## **D E C Y Z J A**

## **ZMIENIA SIĘ**

ostateczną decyzję Burmistrza Miasta Zakopane znak: WMNW.7230.1.128.2021 z dnia 26.04.2022r. – **w ten sposób, że zmienia się dotychczasowy załącznik graficzny do decyzji (karty nr 1, nr 2 i nr 3) i wprowadza się nowy załącznik graficzny (oznaczony jako karta nr 1, karta nr 2 i karta nr 3) o treści jak w załączniku graficznym do niniejszej decyzji.**

Zatwierdził graficznie  
do decyzji z dnia 19.12.2022 r.  
znak: WTMW.7230.L.128.2021  
KARTA NR 1

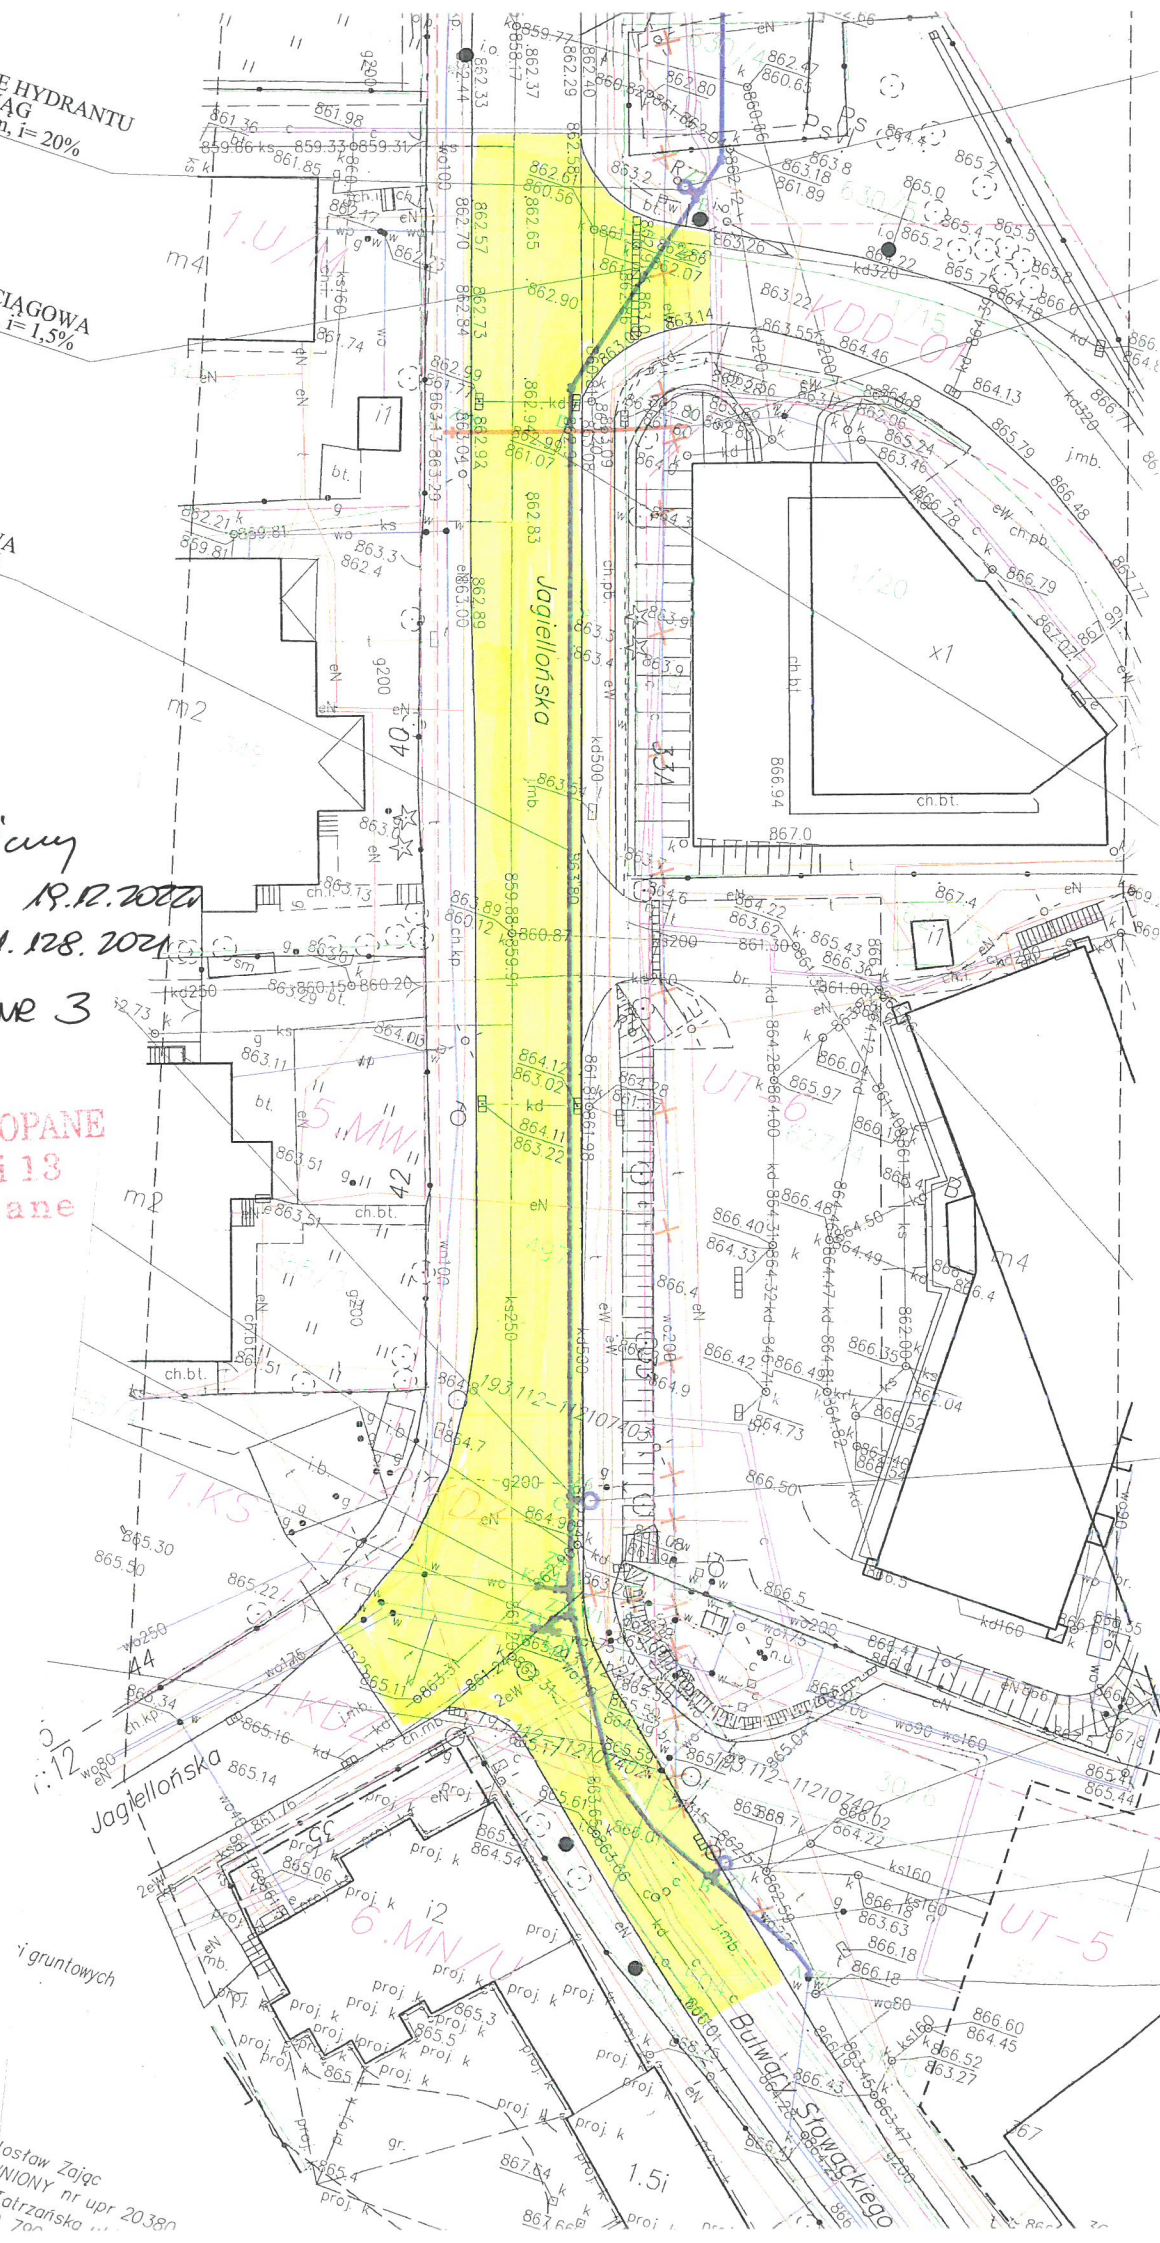
Rozpoznając wniosek o zmianę ostatecznej decyzji znak: WMNW.7230.1.128.2021 z dnia 26.04.2022r. Burmistrz Miasta Zakopane, stwierdził iż wnioskowana zmiana przebiegu trasy projektowanej do przebudowy sieci wodociągowej oraz lokalizacji hydrantów podziemnych powoduje praktycznie tylko

konieczność zmiany załącznika graficznego do decyzji (karty nr 1, nr 2 i nr 3). Zmiana treści samej decyzji nie jest wymagana.

Zatwierdzenie graficzne  
do decyzji z dnia 26.04.2022.  
znak: WMN. 7230.1.128. 2021  
KARTA NR 3

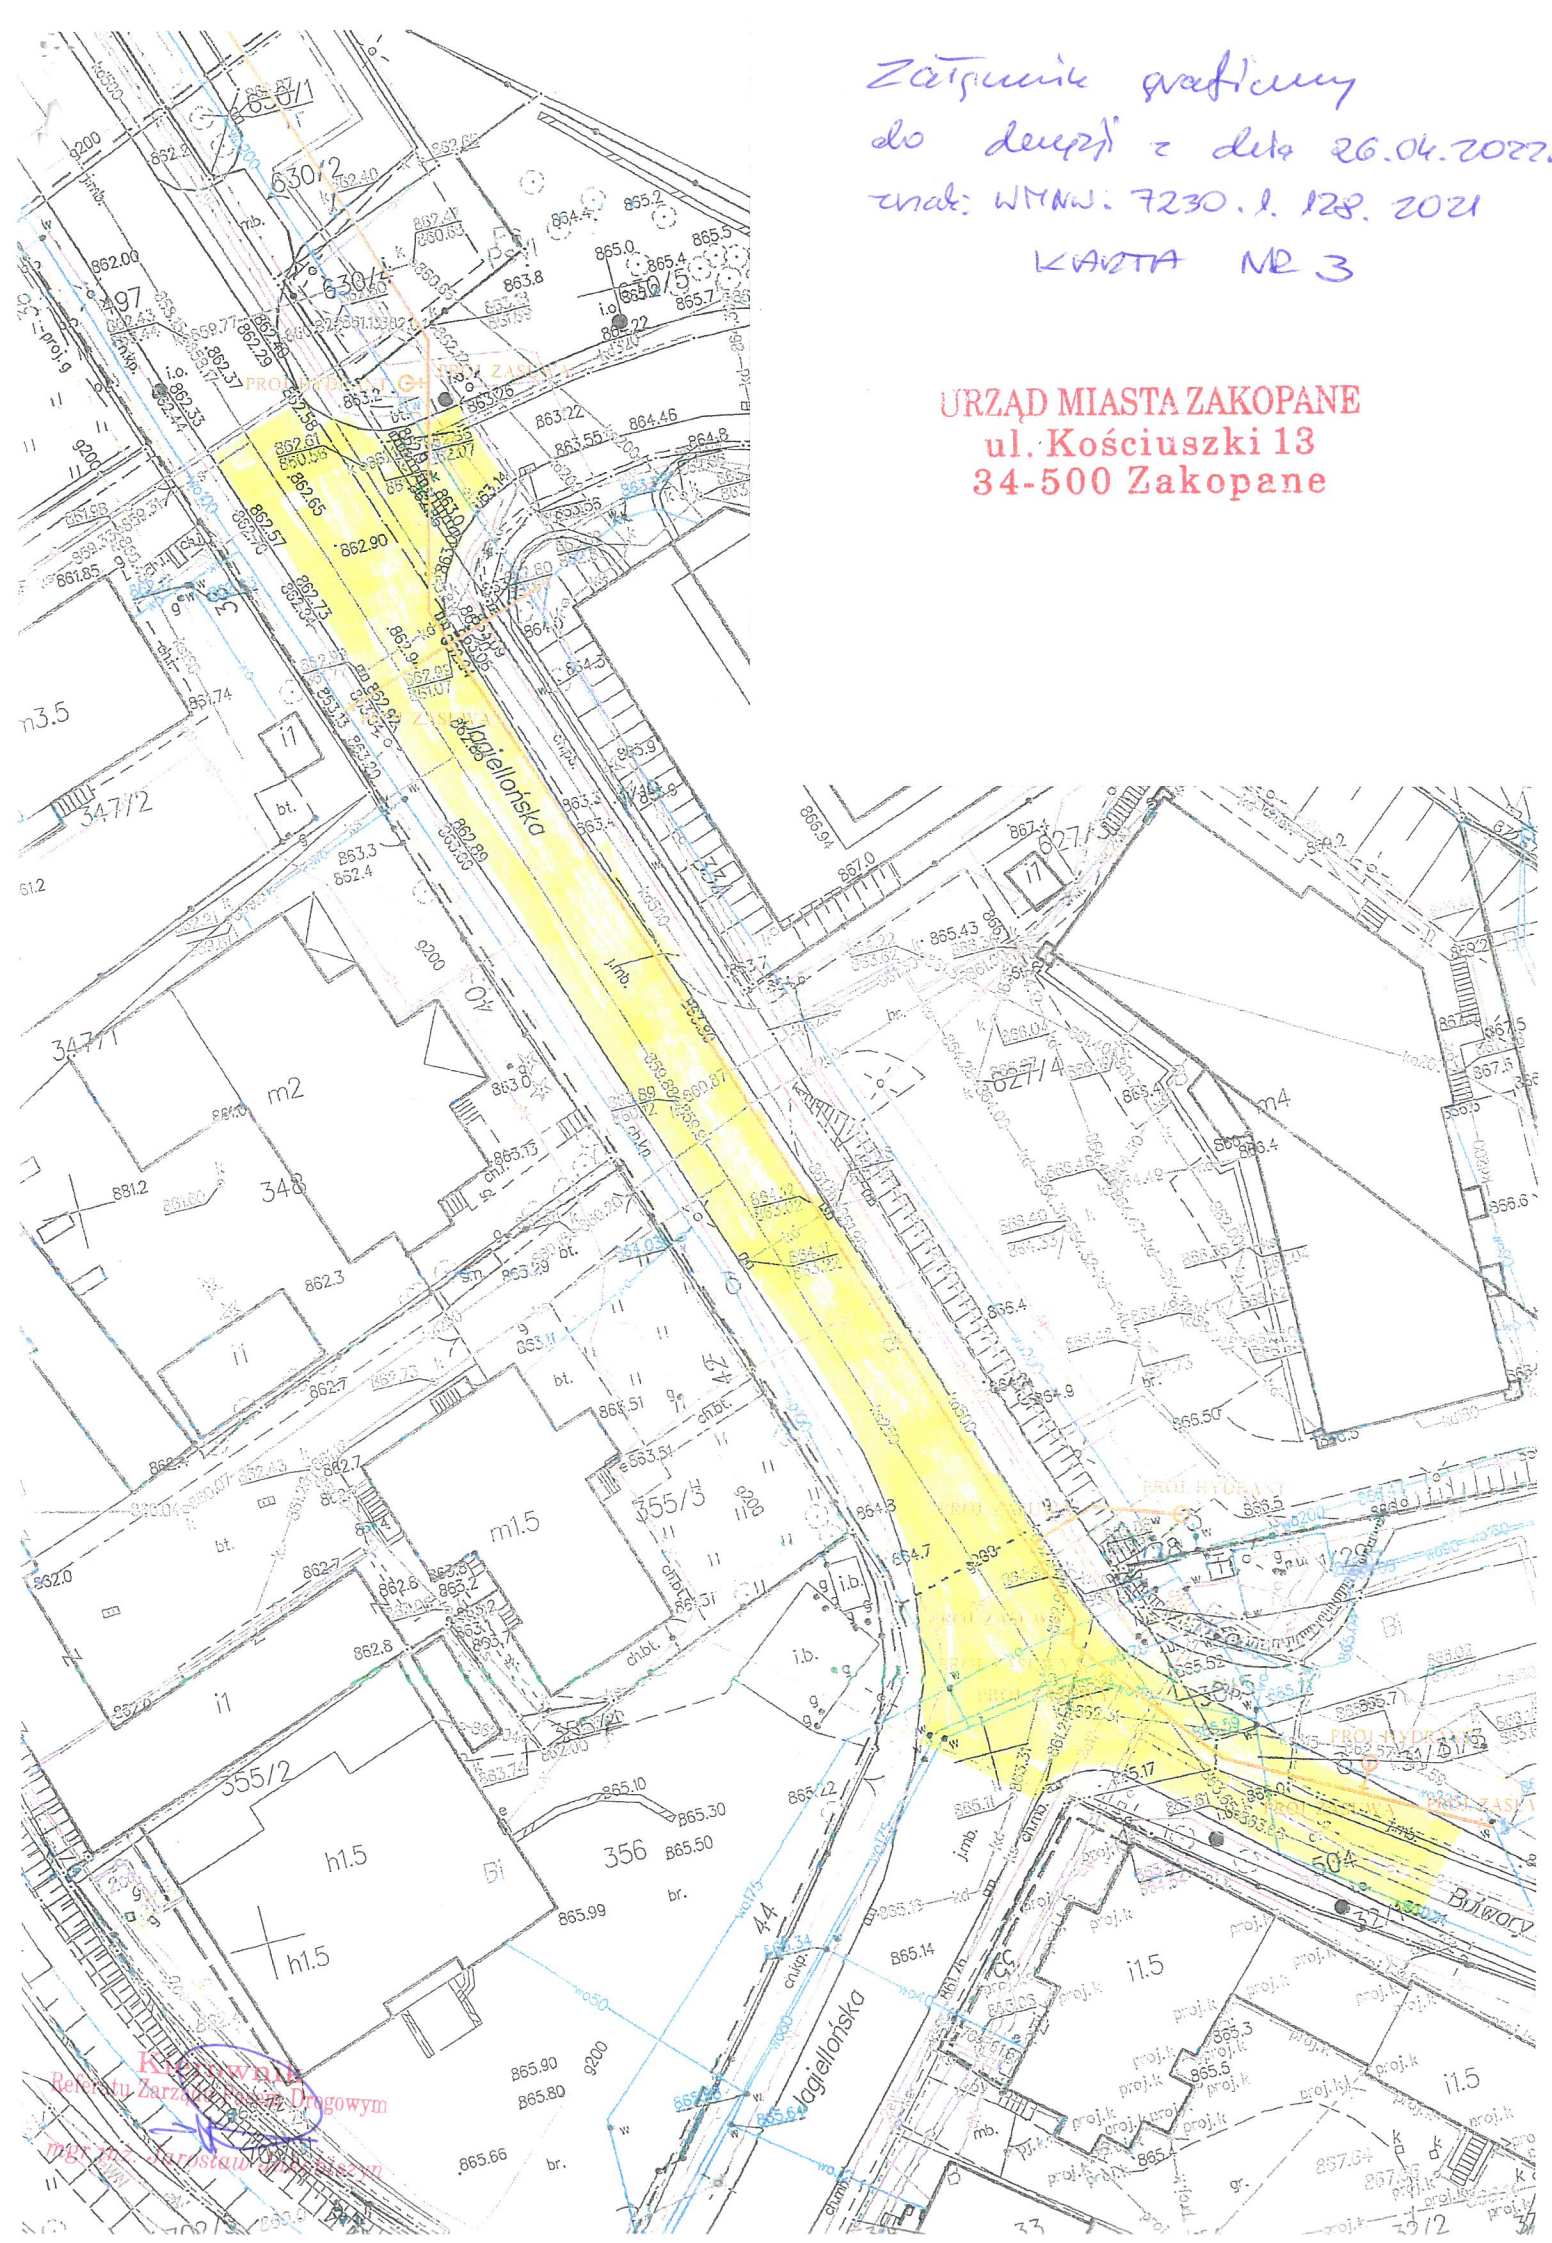
5. przejście pod jezdnią ul.Jagiellońskiej, ul.Wierchowej oraz ul.Bulwary Słowackiego dopuszcza się wykonać metodą wykopową, pod warunkiem obudowy nawierzchni jezdni na całej szerokości jezdni co najmniej w zakresie zaznaczonym kolorem żółtym na załączniku nr 3, przy czym sugeruje się wykonanie prac metodą przepychu lub przewiertu bez naruszania podbudowy
